保安規定における図表の加工事業変更許可申請書及び設工認申請書との反映項目確認

保安規定変更申請 変更後の図表における凡例
 今後補正申請により記載を見直す箇所：
 表：赤字
 図：赤線又は赤枠

別図2-(1)

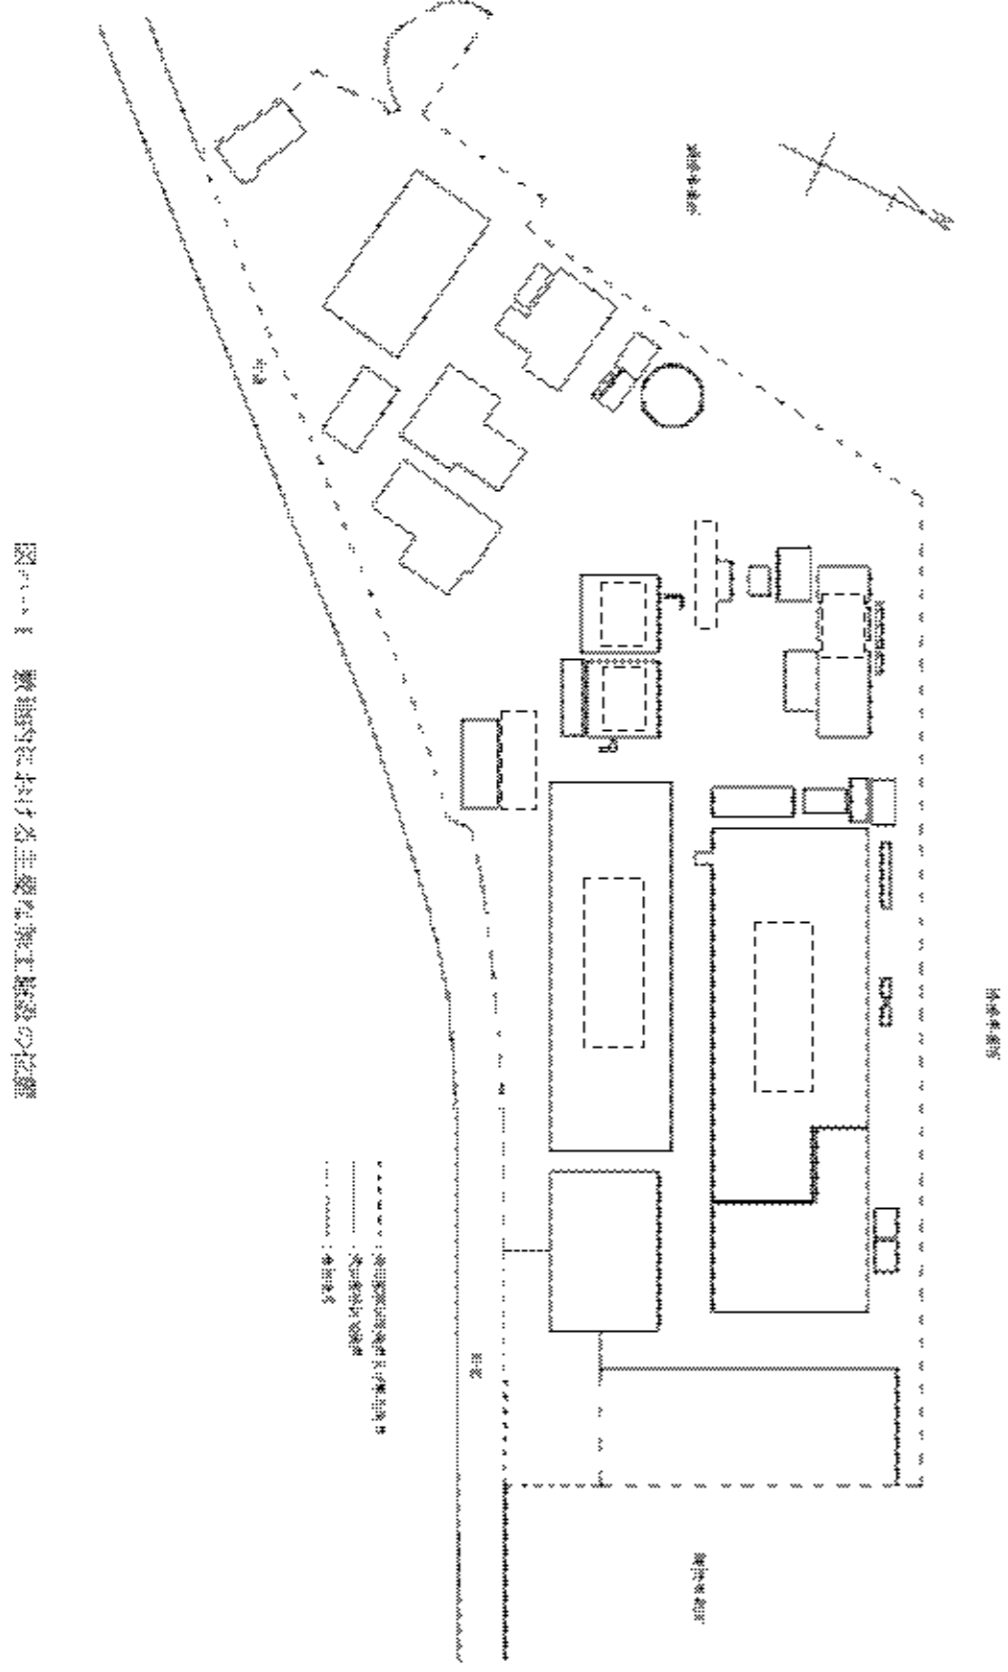
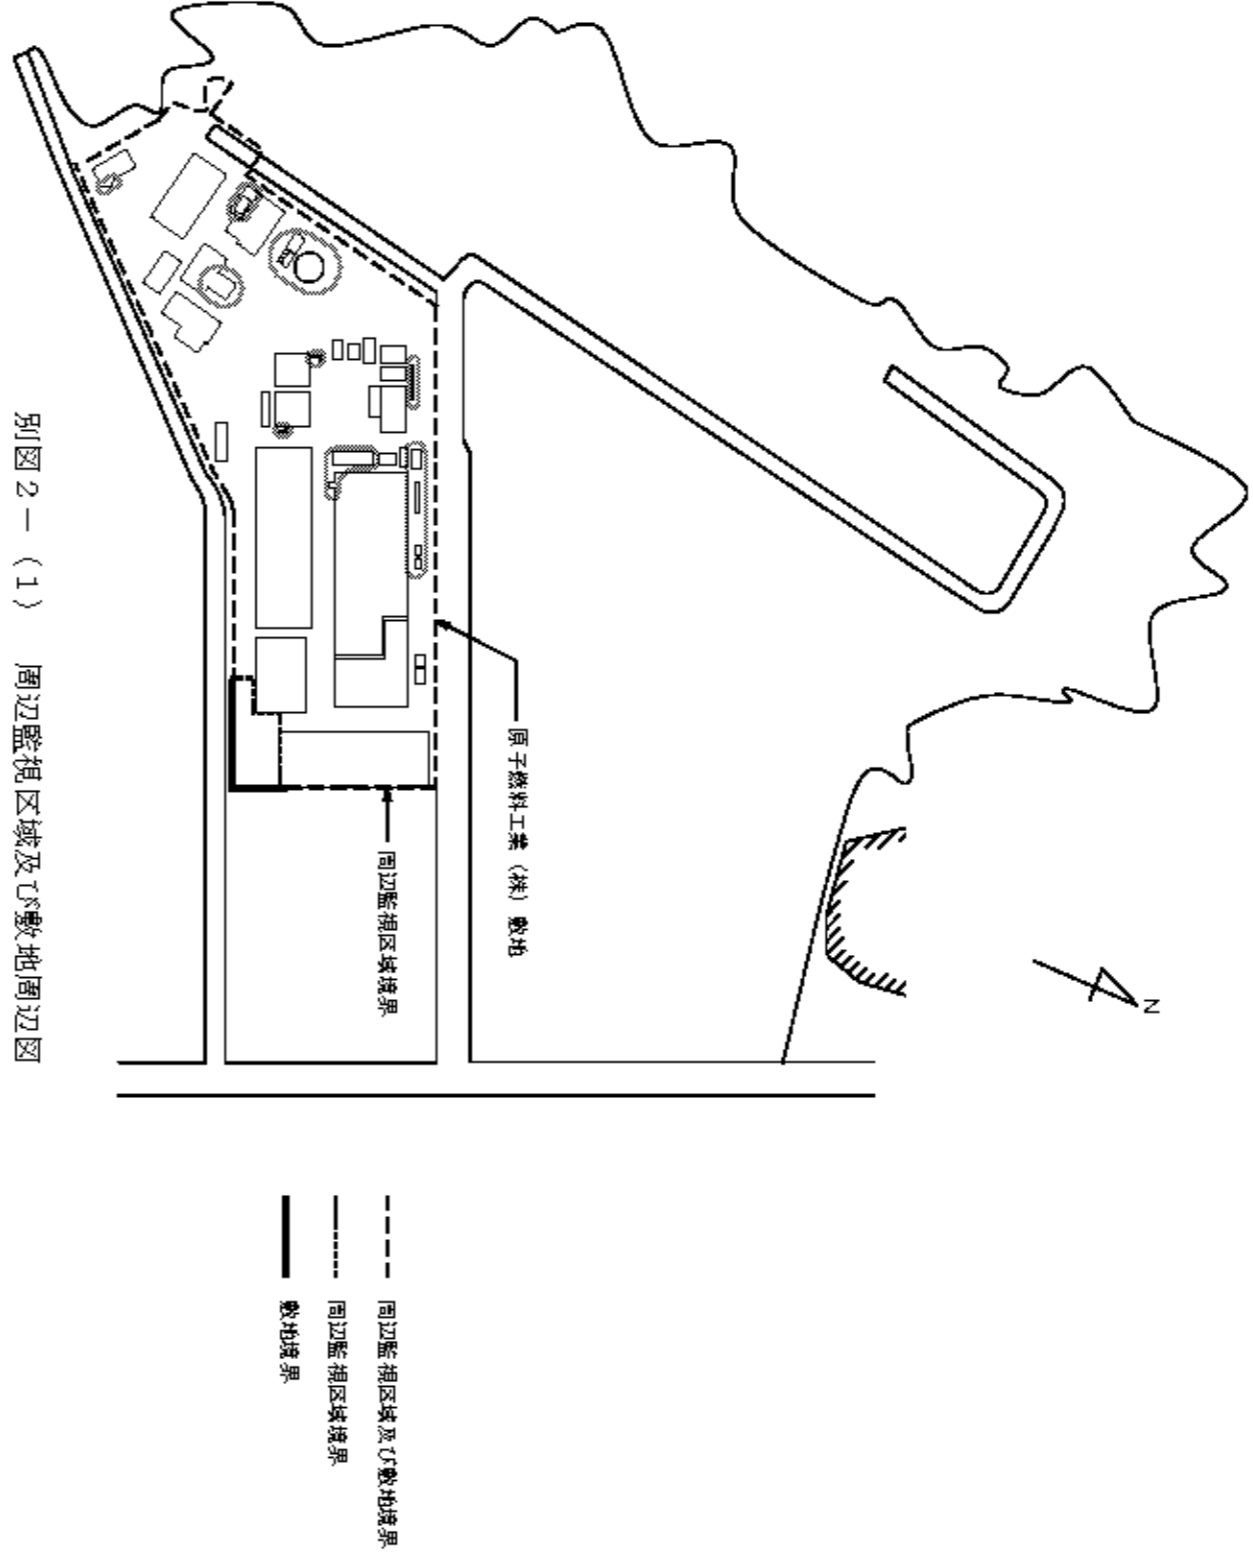
別図2-(1)では、設工認申請書に記載した敷地内における主要な加工施設の位置の図を基に周辺監視区域境界及び敷地周辺を示している。

設工認申請書において詳細化した敷地内の建物及び構築物の配置を反映するため、補正申請にて赤枠のとおりに変更を行う。

別図2-(2) 管理区域、保全区域及び周辺監視区域図

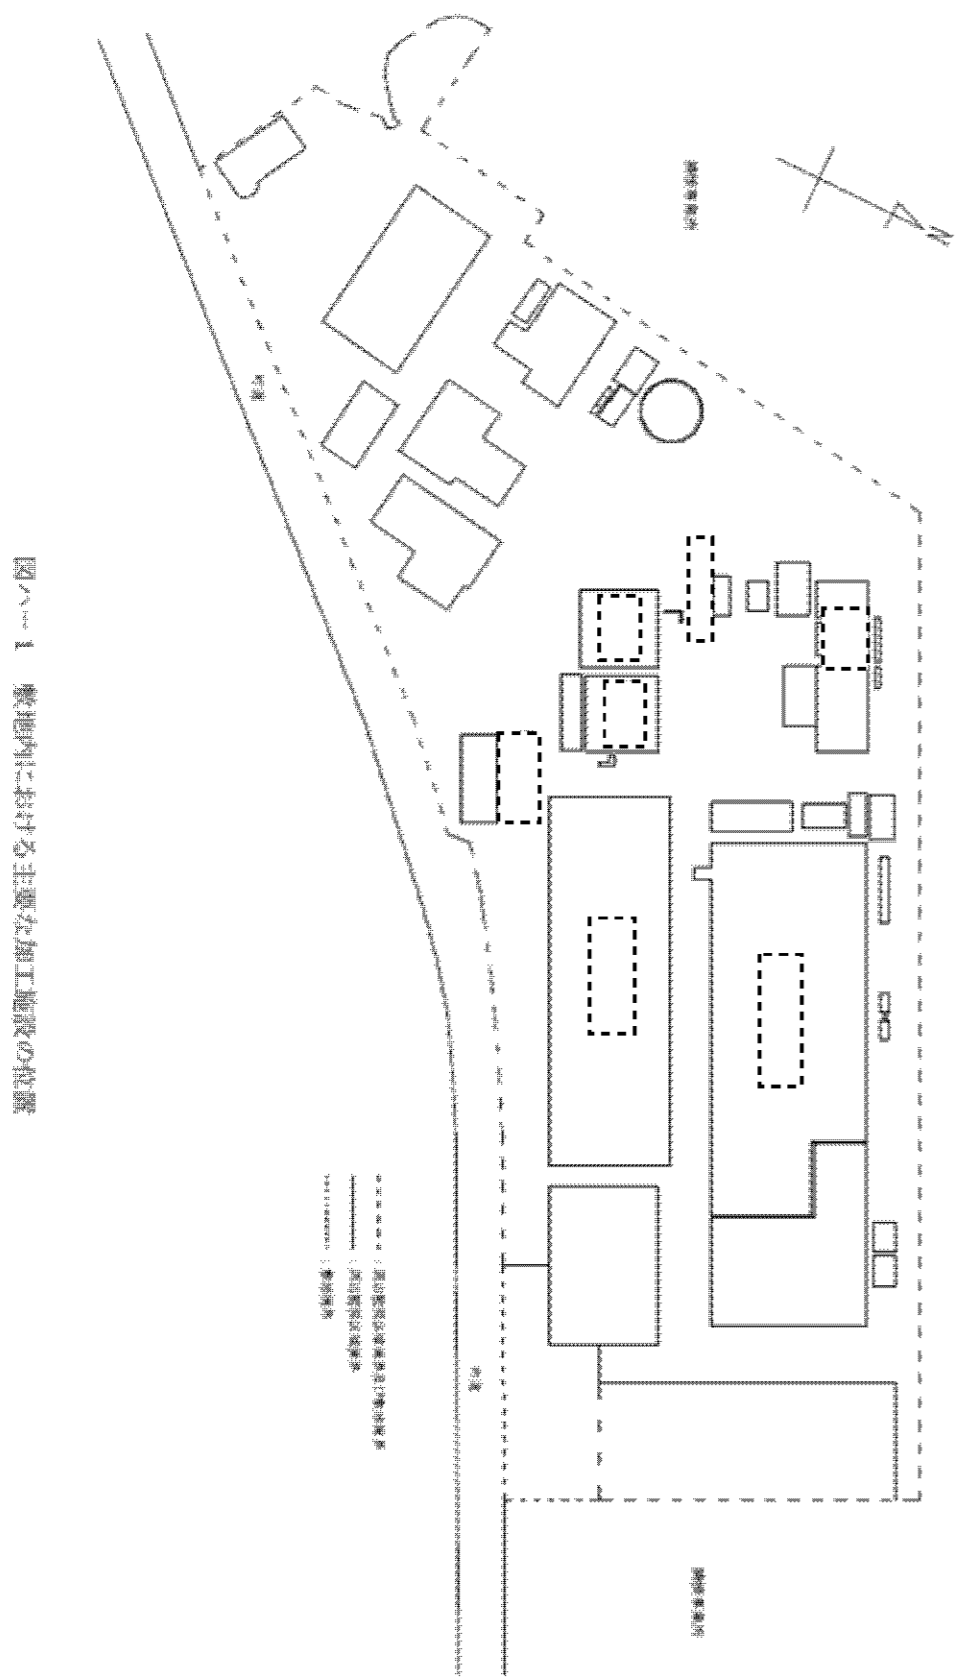
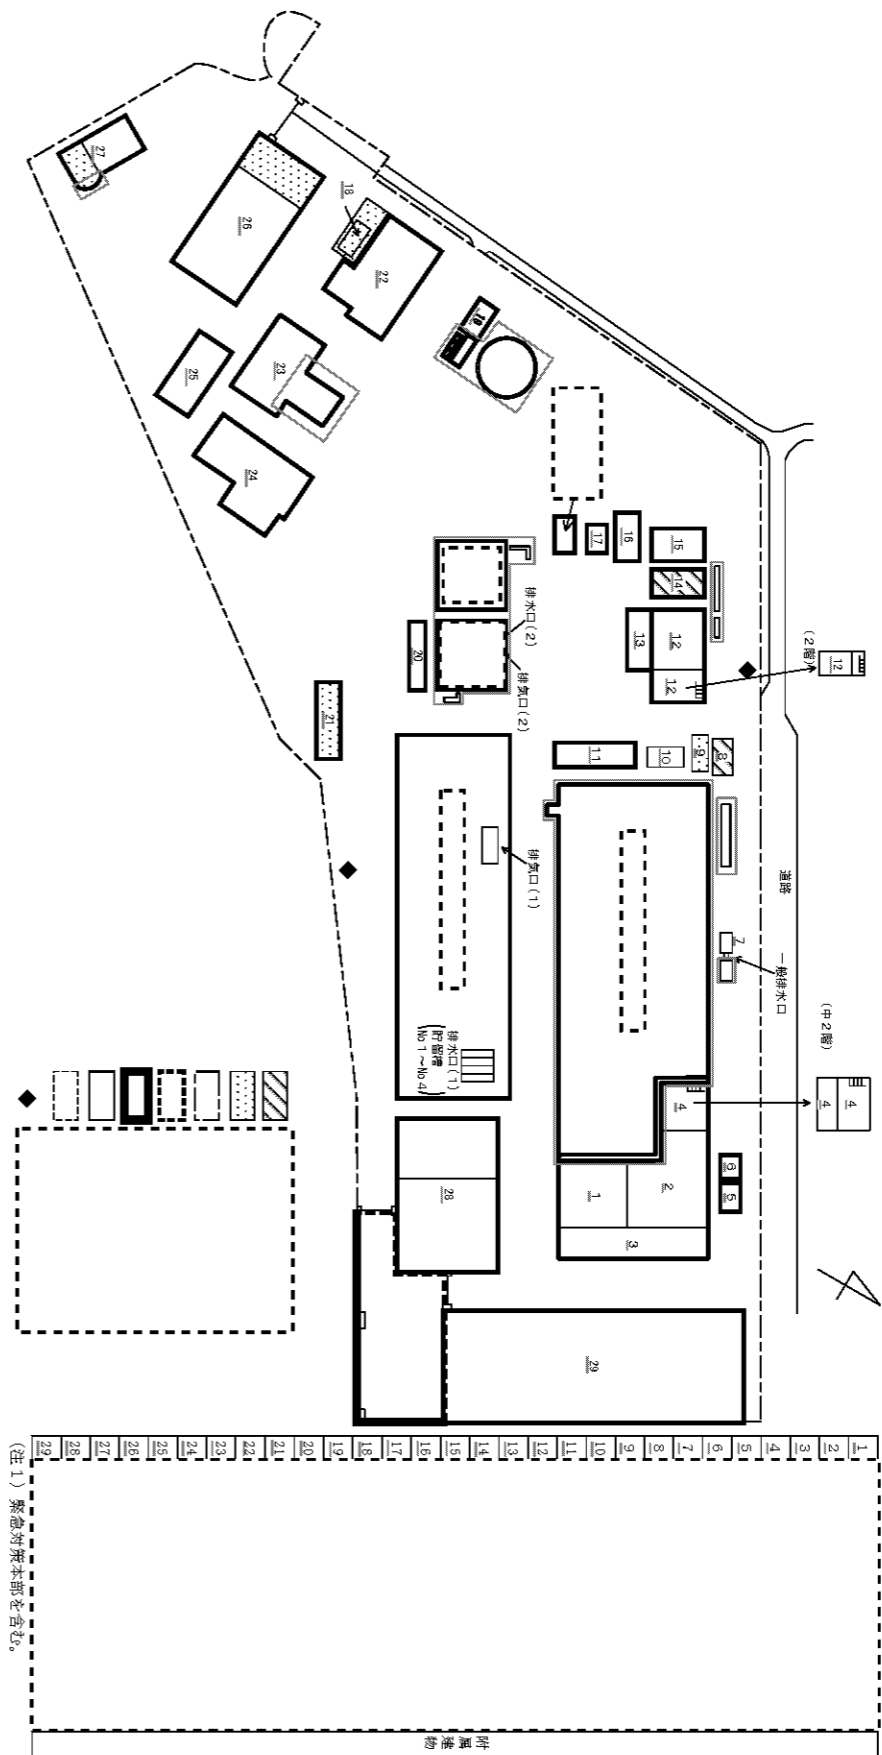
別図2-(2)では、設工認申請書に記載した敷地内における主要な加工施設の位置の図を基に保全区域及び周辺監視区域について示している。

設工認申請書において詳細化した敷地内の建物及び構築物の配置を反映するため、補正申請にて赤枠のとおりに変更を行う。
また、一部を除く建物内の管理区域区分の詳細を別図2-(3)以降に示すこととする。
